BT0130
30.09.96

Assunto: Console e Painei Decorativo
Modelos: BLL 22 EDA/ EDB
Marca: Brastemp

Fig.01

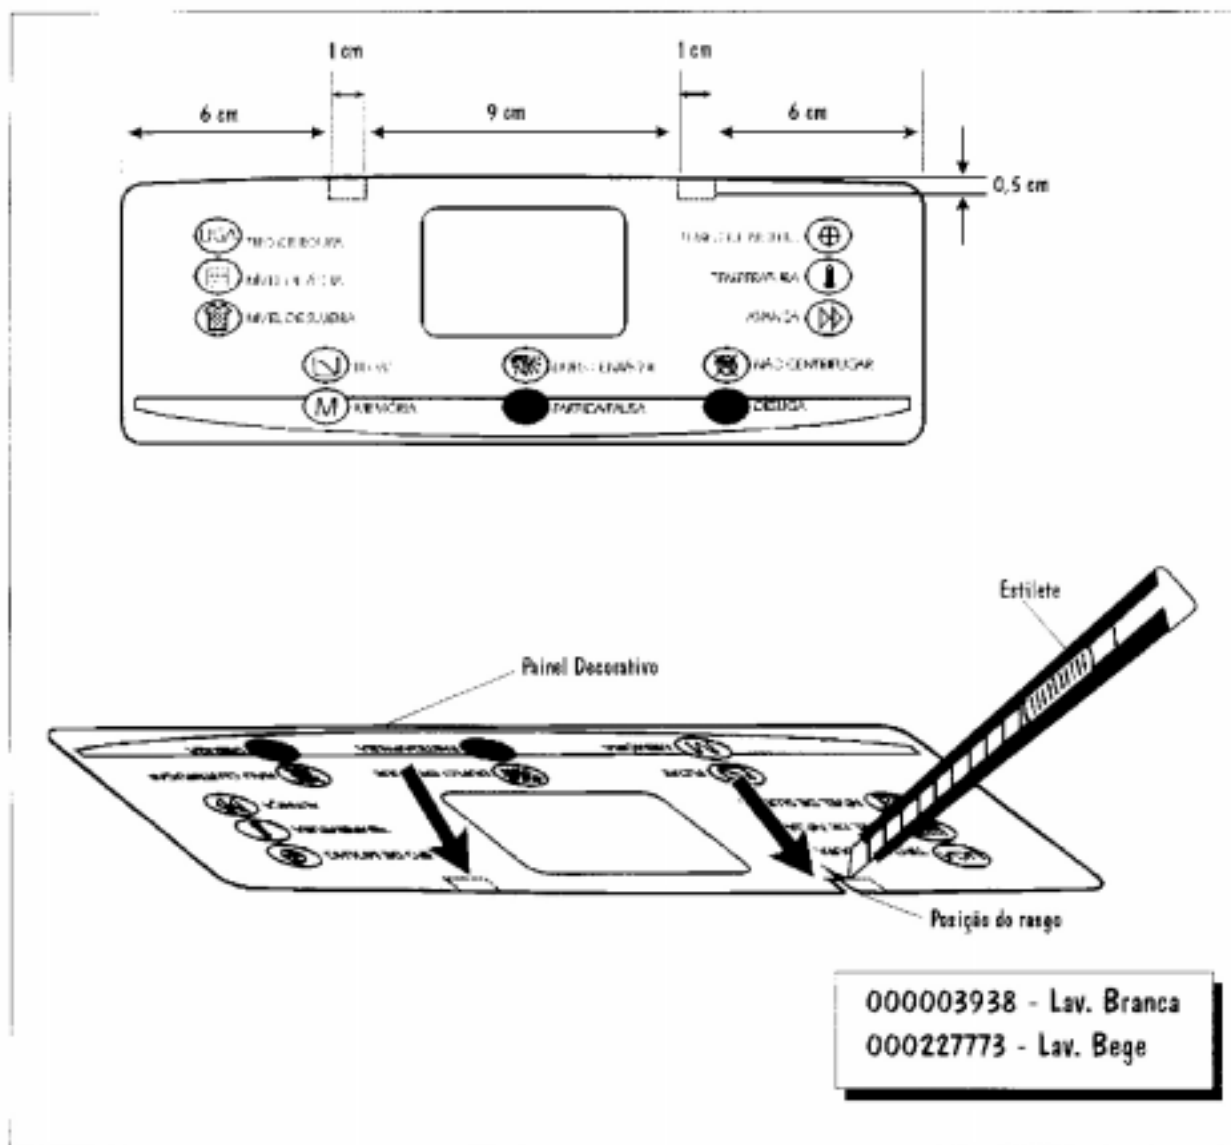
Quanto ao **Painei Decorativo 000003928**, forneceremos somente a nova peça sem recorte para aplicação nos Consoles sem Tampa de Instrumentos.

Caso necessite substituí-la em Console com Tampa de Instrumentos, proceda da seguinte forma:

- Marque no verso do componente a posição correta dos rasgos, conforme indicações da figura 01;
- Recorte com auxílio de um estilete ou tesoura e em seguida cole o Painei no Console.
